---仕様変更のお知らせ---

ワンダーガンミニタイプ(NW501・W501シリーズ)

ワンダーガン W501シリーズ 変更比較

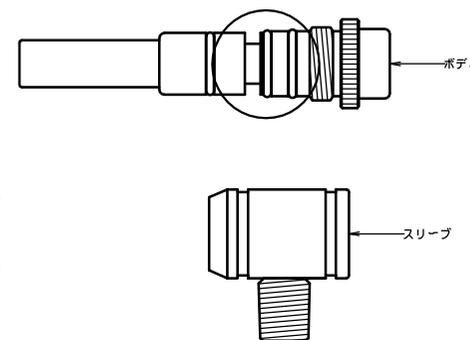
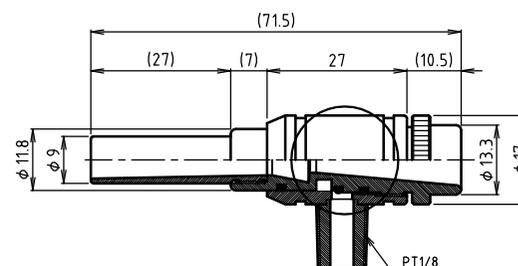
流量調整機能の廃止

○部分・・・ガン内部(ボディ)の形状が変わりました。

流量調整不可のため、ボディとスリーブは固定(接着)となります。

ガンの外寸は従来通りです。

流量調整が必要な場合はレギュレーター、スピードコントローラーをご用意ください。
